浜岡3号炉－低サイクル疲労－2

浜岡3号炉-中性子照射脆化-6 Rev.1

タイトル	排気筒の鉄塔支持化(オイルダンパ付)の工事概要について
説明	<p>耐震裕度向上のため、筒身の外側に三角形平面の鉄塔を新設し、筒身と鉄塔をオイルダンパで接続する工事を2006年6月から2007年5月に実施しました。また、新設鉄塔の基礎は岩盤上に設置しました。添付資料12-1に竣工後の排気筒構造概要を示します。</p> <p>添付資料12-1 3号機 排気筒構造概要</p> <p style="text-align: right;">以上</p>

図 8-1 耐震安全上考慮する必要がある経年劣化事象の抽出フロー

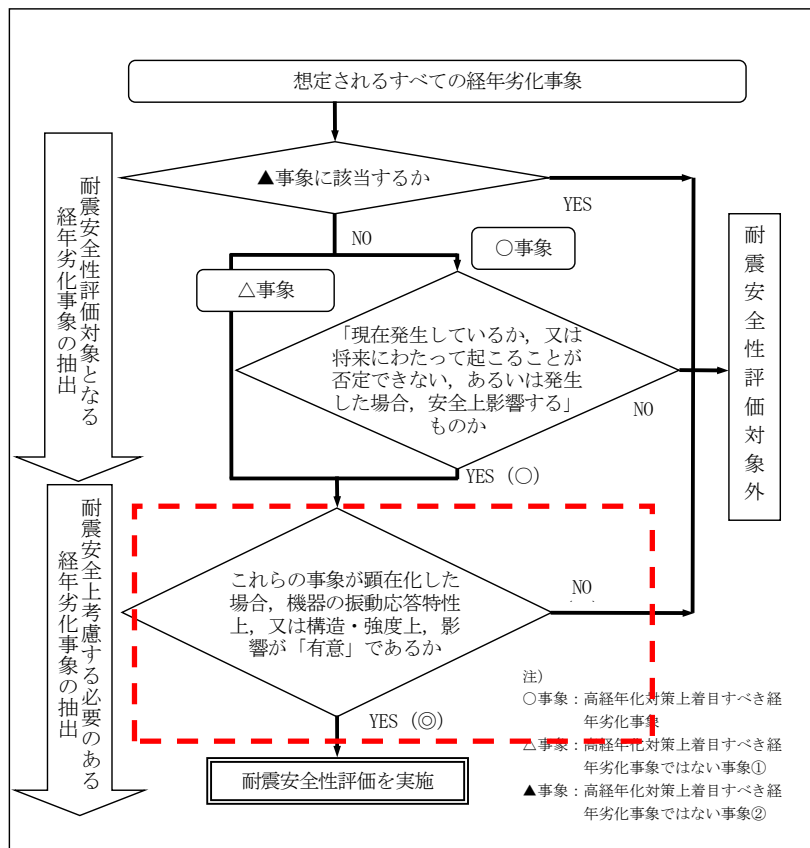
タイトル	耐震安全性評価に関する共通事項について
説明	<p>耐震安全上考慮する経年劣化事象から除外できる以下の観点については、図8-1に示す抽出フロー内の点線囲い部のプロセスで確認したうえ、耐震安全上考慮する必要のある経年劣化事象を抽出している。</p> <ul style="list-style-type: none">・経年劣化の進展による機器の構造・強度及び振動応答特性への影響が軽微又は無視できるもの（機器・部位によらず機器の構造・強度及び振動応答特性への影響が軽微もしくは無視できる電気・計装品の絶縁特性低下、特性変化等の経年劣化事象）・耐震安全上の影響が軽微又は無視できる範囲にあることが点検・補修などによって管理されているもの（日本機械学会「発電用原子力設備 維持規格 JSME S NA-1 2008」及び日本原子力技術協会「BWR 炉内構造物点検評価ガイドライン」に基づき、点検・評価を実施している機器の粒界型応力腐食割れ等の経年劣化事象） <p>これらの耐震安全上考慮する必要のある経年劣化事象の抽出にあたって共通的に適用している事項が明確となるように、耐震安全性評価における共通事項の記載を見直す。</p>

図 22-2 基礎ボルト評価の円形計算モデル

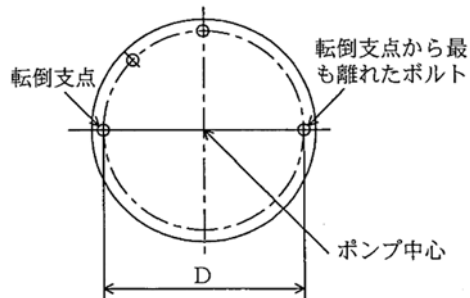
<p>タイトル</p>	<p>表 3.14-4 の低圧炉心スプレイポンプ及び表 3.14-5 の原子炉機器冷却水熱交換器の機器付基礎ボルトの腐食に対する評価の具体的内容（評価仕様，解析モデル，入力（荷重）条件，評価結果を含む）について</p>																																
<p>説明</p>	<p>①低圧炉心スプレイポンプ 低圧炉心スプレイポンプ（基礎ボルト）の評価内容を以下に示す。</p> <p>1. 評価仕様</p> <p>(1) 機器構造 低圧炉心スプレイポンプは，たて型ポンプであり，基礎ボルトで十分剛な基礎に固定されている。添付資料 22-1 に構造図を示す。</p> <p>(2) 解析モデル 本評価の解析モデルを以下に示す。</p> <div style="text-align: center;">  </div> <p>図 22-1 低圧炉心スプレイポンプ（基礎ボルト）の解析モデル</p> <p>(3) 耐震条件</p>
